Dell™ PowerEdge™ 1955 Systems

# Information Update

This document provides updated information for your system on the following topics:

**Figure 1-1. Main System Setup Program Screen**

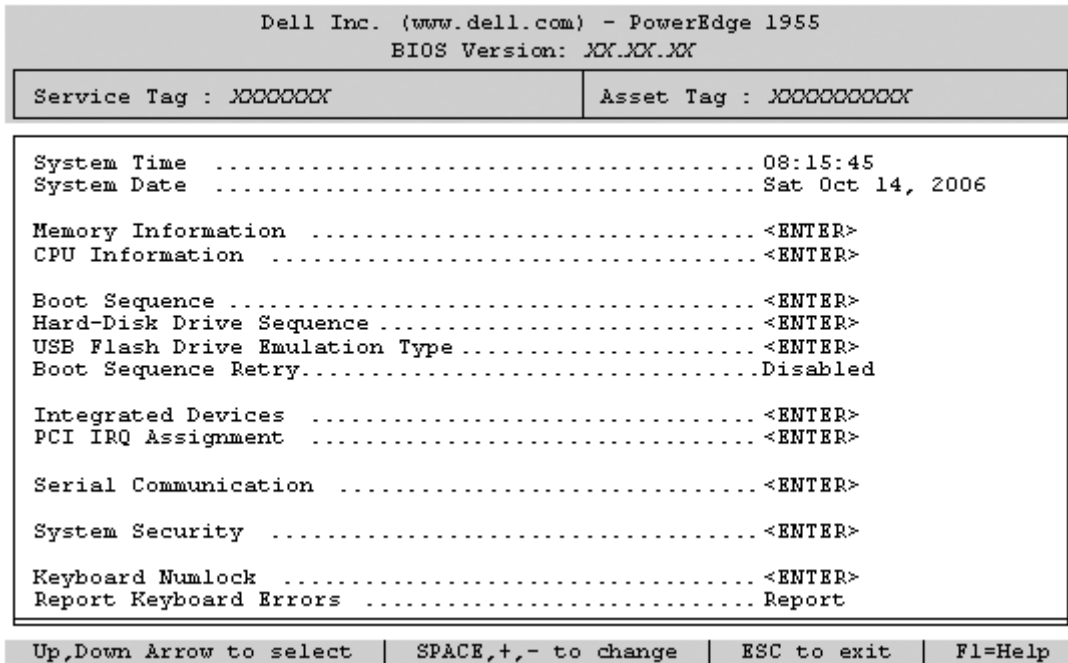
Figure 1-1 shows the updated main System Setup program screen. Table 1-3 describes a new option on the System Setup main screen.

Option	Description
Boot Sequence Retry (Disabled default)	Enables or disables the Boot Sequence Retry feature. When set to <b>Enabled</b> , the system re-attempts the boot sequence after a 30-second timeout if the previous boot attempt failed.
